報告書作成用柱状図
(H26年12月)

申請書用柱状図

H27-B-1

コア観察カードの仮ワープロ変換

報告書作成用柱状図
(H26年9月)

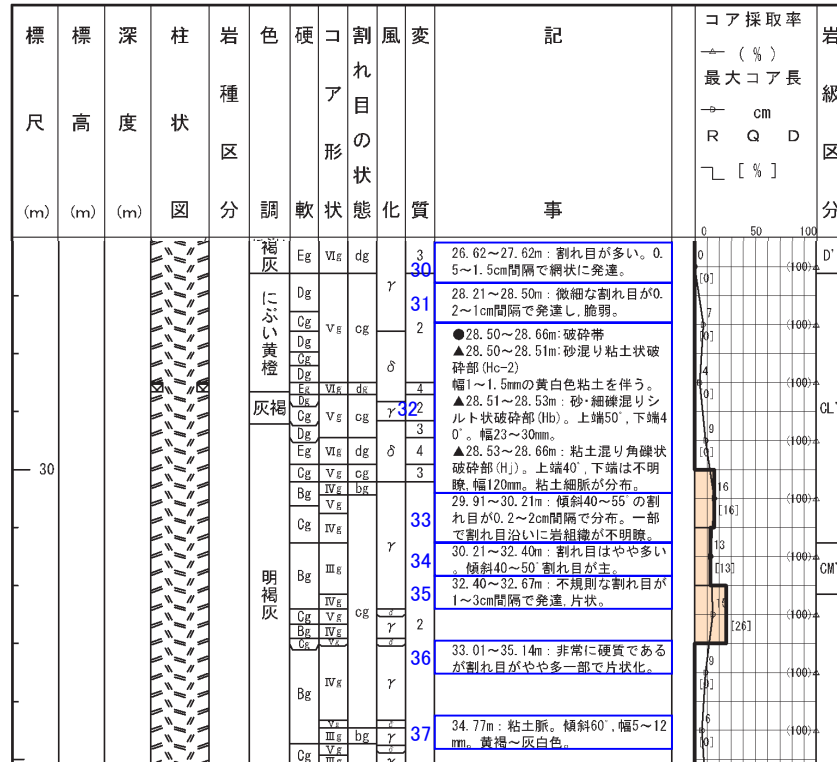
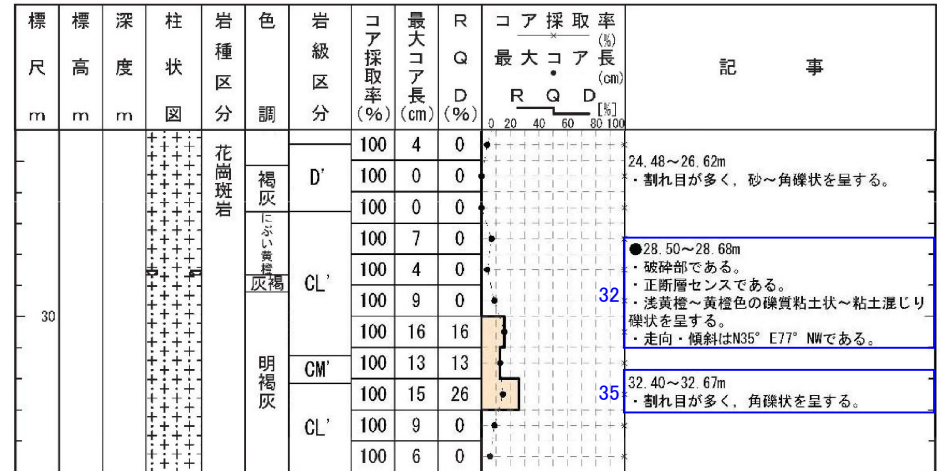
記事	報告書作成用柱状図(H26年9月)⇒申請書用柱状図
30, 31	・割れ目の発達程度については、RQD、最大コア長、岩級区分で示しているため削除。
32	・色調、粒度について、申請前までに別途行っていた、地盤安定解析用の物性値設定を目的とした破碎部の再観察の結果に基づき記載。 ・下端深度28.66m→28.68m※2、※4 ・薄片観察の結果で得られた最新活動面の変位センスを記載。 ・ポアホールテレビの解析結果による最新活動面の走向・傾斜を記載。 ・破碎部の見かけの傾斜については、補足的なものであるため削除。
33	・割れ目の発達程度については、RQD、最大コア長、岩級区分で示しているため削除。
34	・割れ目の発達程度については、RQD、最大コア長、岩級区分で示しているため削除。
35	・“コア形状”欄に基づき角礫状と記載。
36	・硬軟や割れ目の発達程度については、RQD、最大コア長、岩級区分で示しているため削除。
37	・粘土を挟在するが、周囲の岩盤に同方向の劣化が認められないことから削除。

報告書作成用柱状図
(H26年9月)

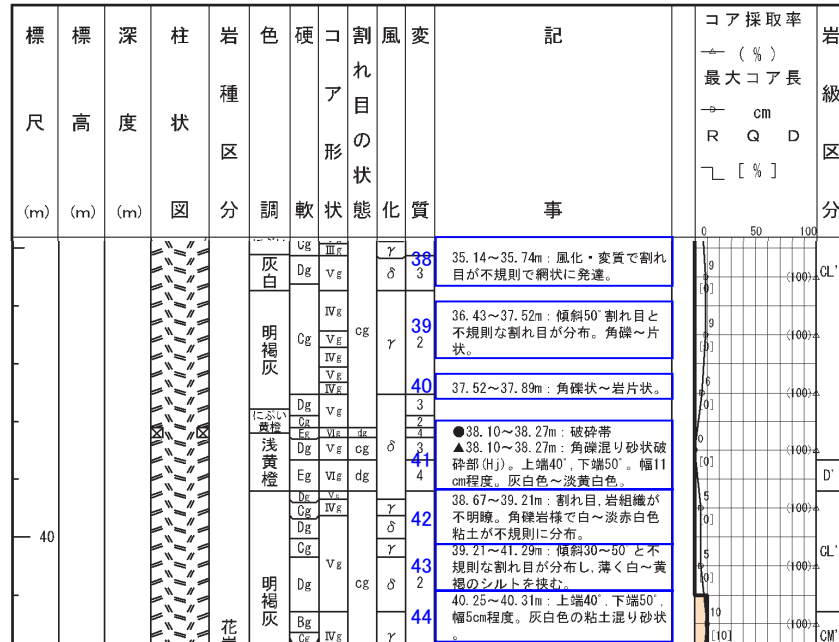
記事	報告書作成用柱状図(H26年9月)⇒申請書用柱状図
38	<ul style="list-style-type: none"> ・風化と熱水変質の両方を受けた区間について、風化による褐色化が顕著であることを踏まえ、風化部として記載。 ・割れ目の発達程度については、RQD、最大コア長、岩級区分で示しているため削除。
39	<ul style="list-style-type: none"> ・割れ目の発達程度については、RQD、最大コア長、岩級区分で示しているため削除。
40	<ul style="list-style-type: none"> ・“コア形状”の欄に基づき角礫状と記載。
41	<ul style="list-style-type: none"> ・カタクレーサイト主体であると判断したことから、カタクレーサイトからなると記載。
42, 43	<ul style="list-style-type: none"> ・割れ目の発達程度については、RQD、最大コア長、岩級区分で示しているため削除。 ・一部に粘土やシルトを挟在するが、連続性や直線性に乏しいことから削除。
44	<ul style="list-style-type: none"> ・粘土混じり砂状を呈するが、連続性に乏しいことから削除。

報告書作成用柱状図
(H26年9月)

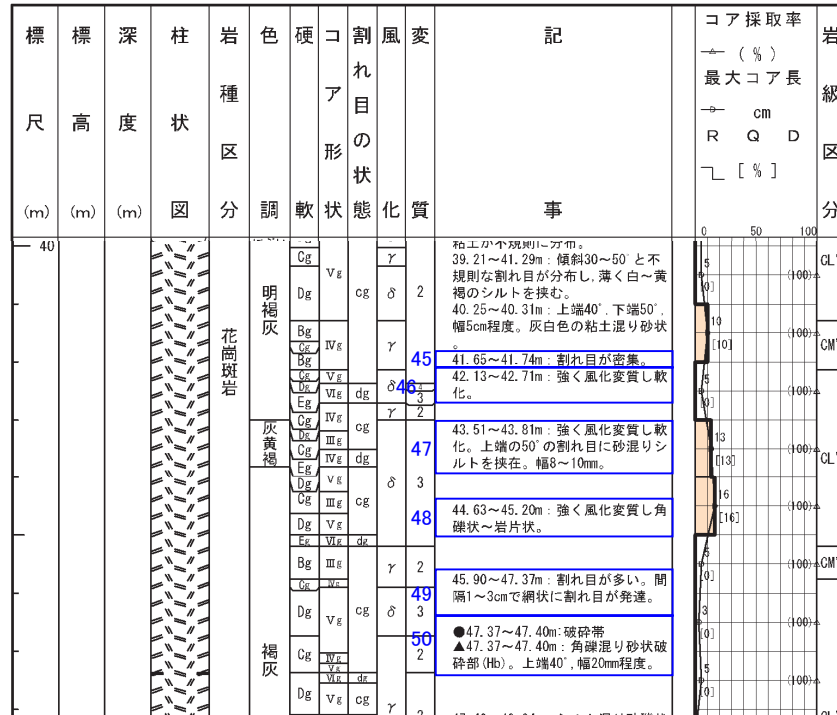
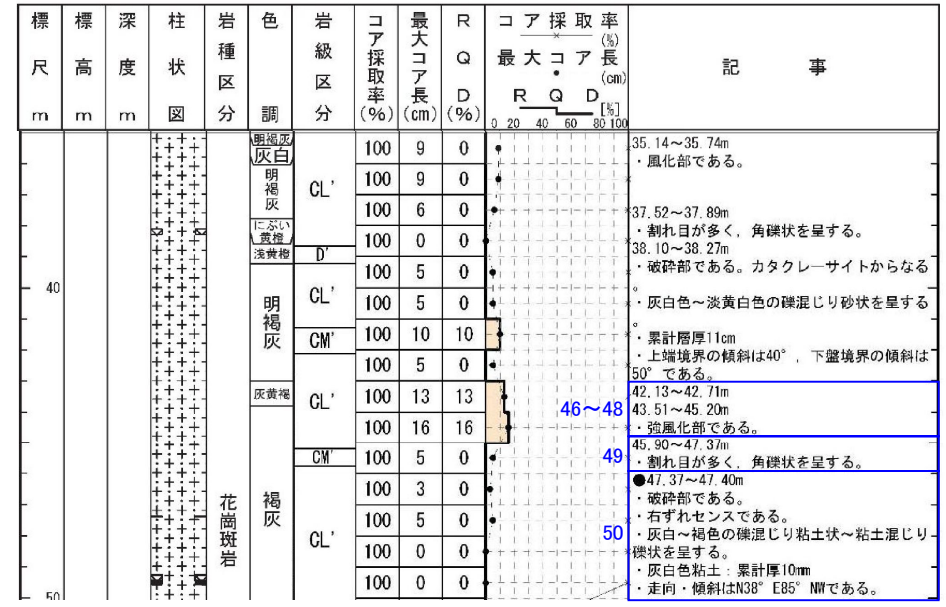
記事	報告書作成用柱状図(H26年9月)⇒申請書用柱状図
45	・割れ目の発達については、RQD, 最大コア長, 岩級区分で示しているため削除。
46~48	・“風化”欄に基づき強風化部と記載。 ・一部に砂混じりシルトを挟むが、周辺の岩盤に同方向の劣化が認められないことから削除。
49	・“コア形状”欄に基づき角礫状と記載。
50	・薄片観察の結果で得られた最新活動面の変位センスを記載。 ・粒度, 色調, 粘土の累計幅について、申請前までに別途行っていた、地盤安定解析用の物性値設定を目的とした破砕部の再観察の結果に基づき記載。 ・ポアホールテレビの解析結果による最新活動面の走向・傾斜を記載。 ・破砕部の見かけの傾斜については、補足的なものであるため削除。

報告書作成用柱状図
(H26年9月)

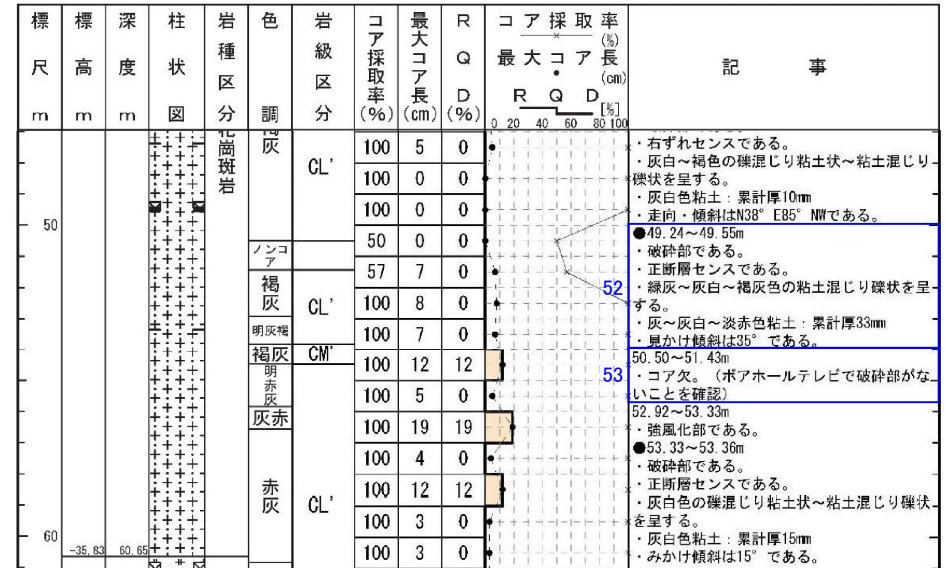
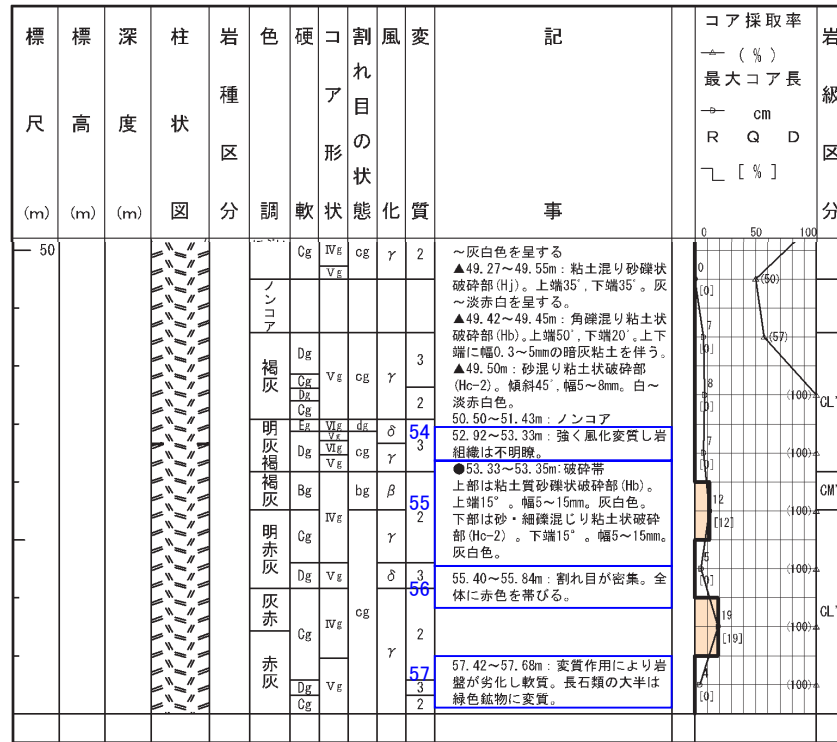
記事	報告書作成用柱状図(H26年9月)⇒申請書用柱状図
51	・シルト混り砂礫状を呈し、一部で粘土やシルトを含むが、網目状に分布し系統的でなく、連続性や直線性に乏しいことから削除。
52	・薄片観察の結果で得られた最新活動面の変位センスを記載。 ・粒度、色調、粘土の累計幅、見かけ傾斜について、申請前までに別途行っていた、地盤安定解析用の物性値設定を目的とした破砕部の再観察の結果に基づき記載。
53	・ボアホールテレビの解析結果を踏まえ、破砕部がないことを確認と記載。

報告書作成用柱状図
(H26年9月)

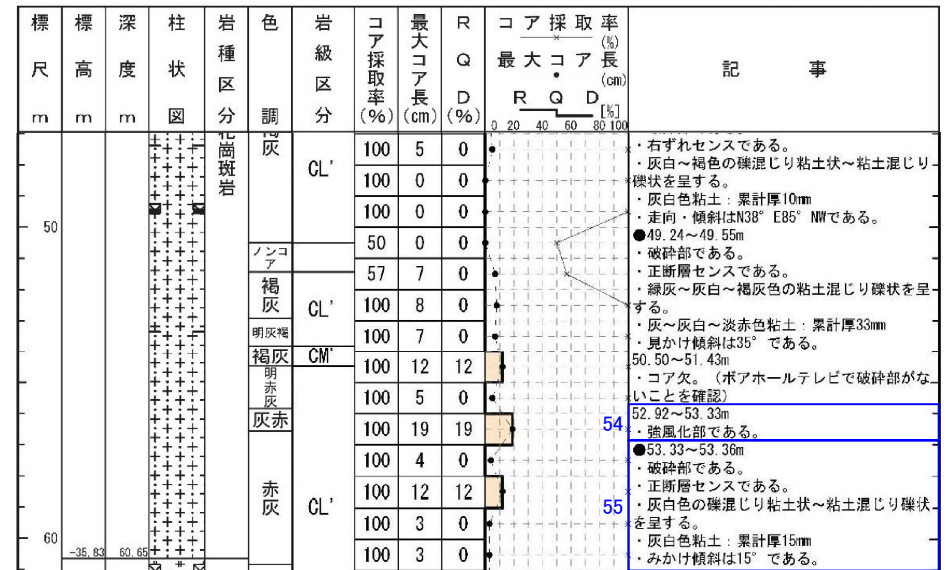
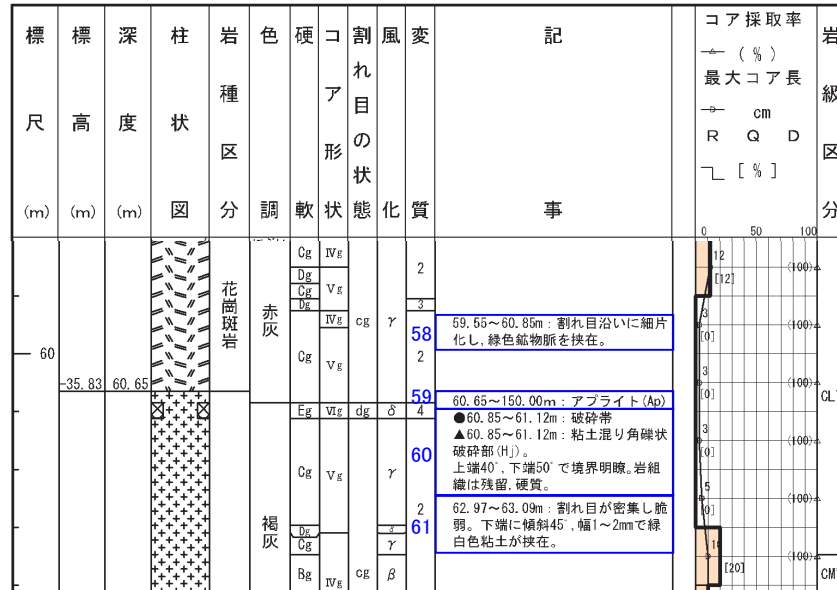
記事	報告書作成用柱状図(H26年9月)⇒申請書用柱状図
54	・“風化”欄に基づき強風化部と記載。
55	・薄片観察の結果で得られた最新活動面の変位センスを記載。 ・破砕部の深度、粒度、色調、粘土の累計幅、見かけ傾斜について、申請前までに別途行っていた、地盤安定解析用の物性値設定を目的とした破砕部の再観察の結果に基づき記載。 ・礫状部の幅については、申請書では記載しないこととしているため、幅5～15mmとの記載については削除。
56	・割れ目の発達については、RQD、最大コア長、岩級区分で示しているため削除。 ・色調については、補足的なものであるため削除。
57	・軟質化については、岩級区分に含めて示しているため削除。 ・変質鉱物については、補足的なものであるため削除。

報告書作成用柱状図
(H26年9月)

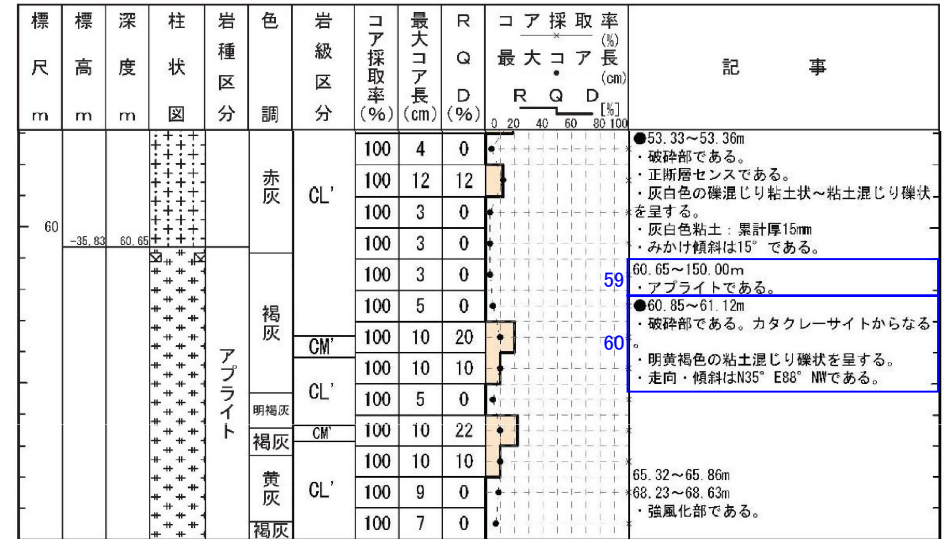
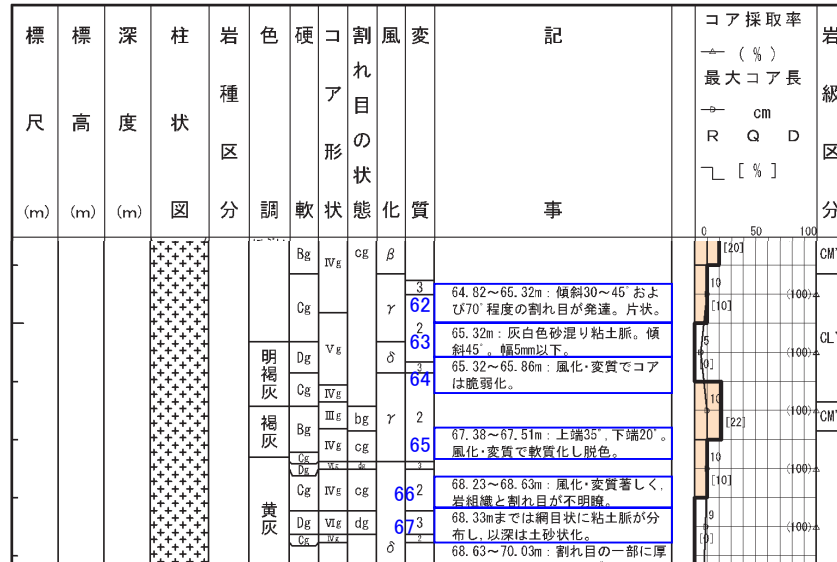
記事	報告書作成用柱状図(H26年9月)⇒申請書用柱状図
58	<ul style="list-style-type: none"> ・割れ目の発達程度については、RQD、最大コア長、岩級区分で示しているため削除。 ・割れ目沿いの鉱物の晶出については、補足的なものであるため削除。
59	<ul style="list-style-type: none"> ・変更なし
60	<ul style="list-style-type: none"> ・カタクレーサイト主体であると判断したことから、カタクレーサイトからなると記載。 ・粒度、色調については、申請前までに別途行っていた、地盤安定解析用の物性値設定を目的とした破碎部の再観察の結果に基づき記載。 ・ポアホールテレビの解析結果による最新活動面の走向・傾斜を記載。 ・破碎部の見かけの傾斜については、補足的なものであるため削除。
61	<ul style="list-style-type: none"> ・割れ目の発達程度については、RQD、最大コア長、岩級区分で示しているため削除。 ・一部で粘土を挟在するが、粘土の連続性に乏しいことから削除。

報告書作成用柱状図
(H26年9月)

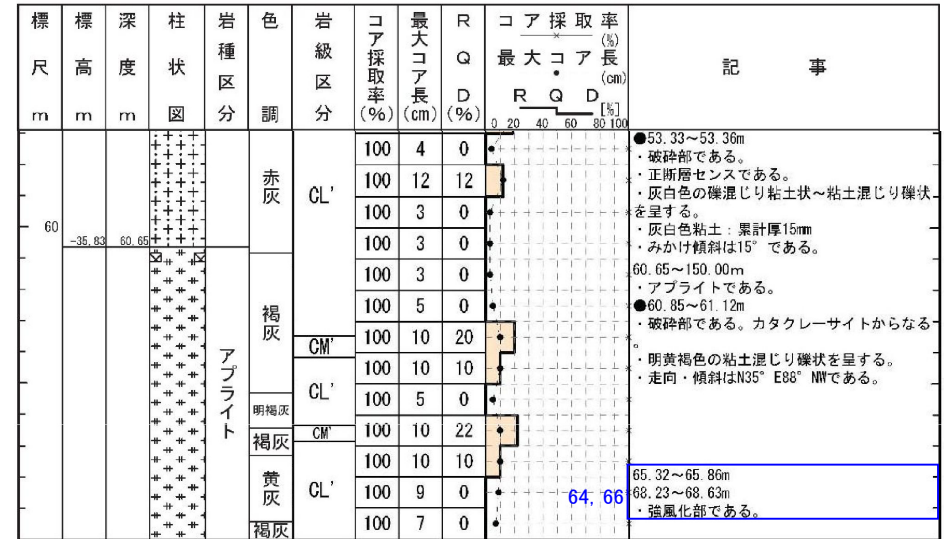
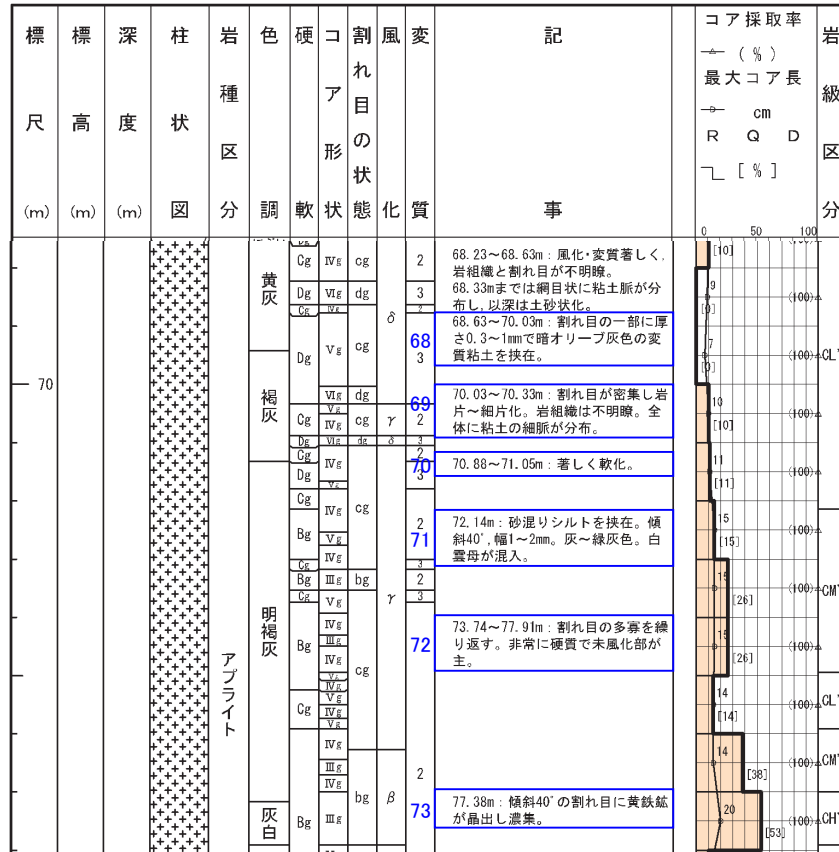
記事	報告書作成用柱状図(H26年9月)⇒申請書用柱状図
62	・割れ目の発達程度については、RQD、最大コア長、岩級区分で示しているため削除。
63	・粘土を挟在するが、連続性に乏しいことから削除。
64	・“風化”欄に基づき強風化部と記載。 ・風化と熱水変質の両方を受けた区間について、風化による褐色化が顕著であることを踏まえ、強風化部として記載。
65	・風化、変質に伴う軟質化については、岩級区分に含めて示しているため削除。 ・脱色については、風化・変質に関する補足的なものであるため削除。
66, 67	・風化と熱水変質の両方を受けた区間について、風化による褐色化が顕著であることを踏まえ、強風化部として記載。 ・網目状に粘土脈が分布しているが、系統的でなく連続性や直線性に乏しいことから削除。 ・土砂状の区間については、周囲との境界が一部不明瞭であり、周囲の岩盤に劣化が認められないことから削除。

報告書作成用柱状図
(H26年9月)

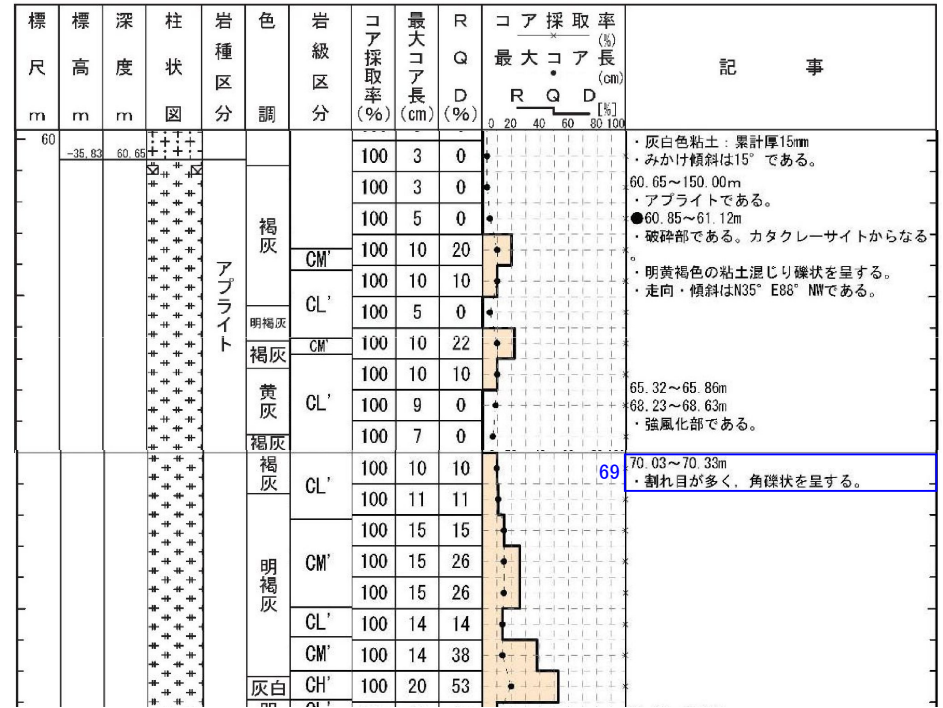
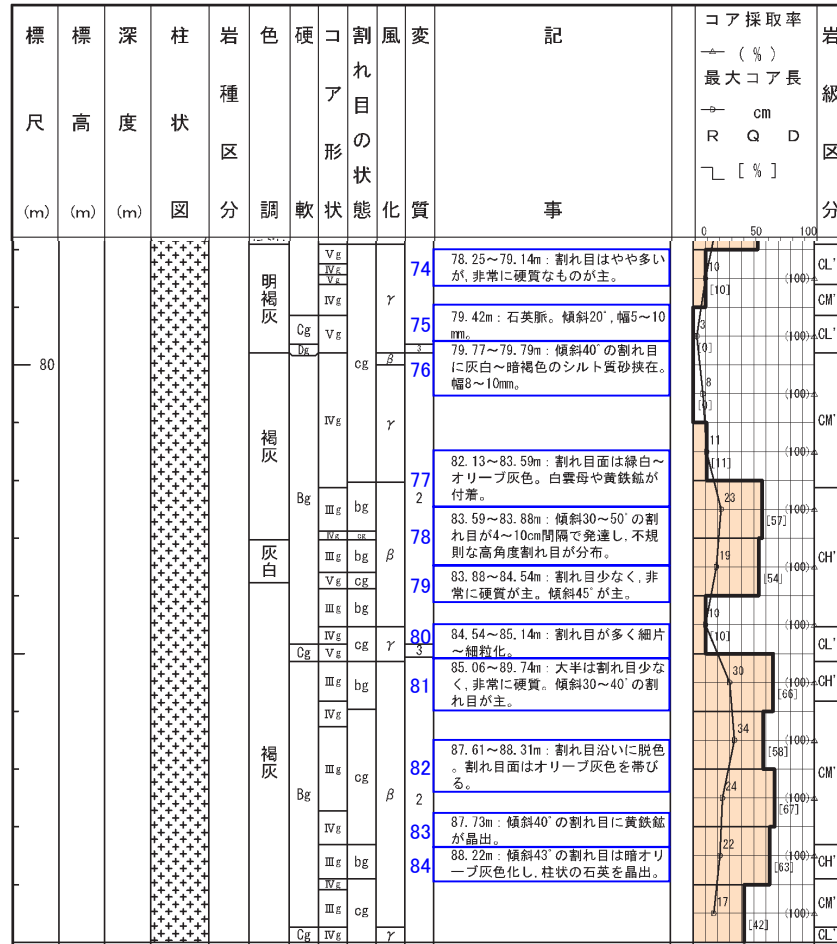
記事	報告書作成用柱状図(H26年9月)⇒申請書用柱状図
68	・一部に粘土を挟むが、周囲の岩盤に劣化が認められないことから削除。
69	・“コア形状”欄に基づき角礫状と記載。 ・原岩組織の残留の程度については、劣化に関する補足的なものであるため削除。 ・一部に粘土を含むが、系統的でなく、直線性や連続性に乏しいことから削除。
70	・軟化については、岩級区分に含めて示しているため削除。
71	・砂混りシルトを挟むが、周囲の岩盤に劣化が認められないことから削除。 ・鉱物の晶出については、補足的なものであるため削除。
72	・硬軟や割れ目の発達程度については、RQD, 最大コア長, 岩級区分で示しているため削除。
73	・割れ目沿いの鉱物の晶出については、補足的なものであるため削除。

報告書作成用柱状図
(H26年9月)

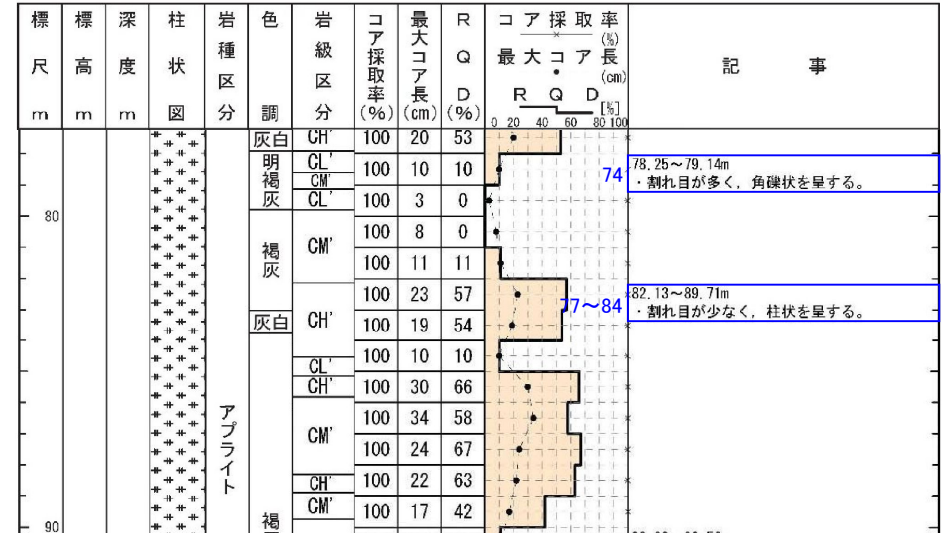
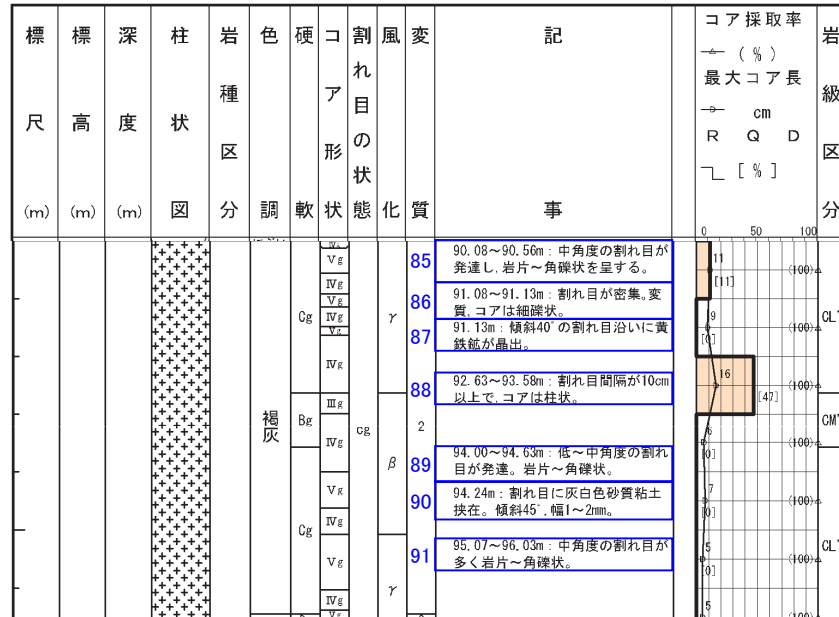
記事	報告書作成用柱状図 (H26年9月) ⇒ 申請書用柱状図
74	<ul style="list-style-type: none"> “コア形状”の欄に基づき角礫状と記載。 硬軟については岩級区分に含めて示しているため削除。
75	<ul style="list-style-type: none"> 鉱物脈については、補足的なものであるため削除。
76	<ul style="list-style-type: none"> シルト質砂を挟在するが、周辺の岩盤に劣化が認められないことから削除。
77~84	<ul style="list-style-type: none"> 下端深度89.74m⇒89.71m※1 硬軟や割れ目が4~10cm間隔で発達との記載については、割れ目の発達程度を、RQD、最大コア長、岩級区分で示しているため削除。 割れ目の変色、鉱物晶出、傾斜については、補足的なものであるため削除。
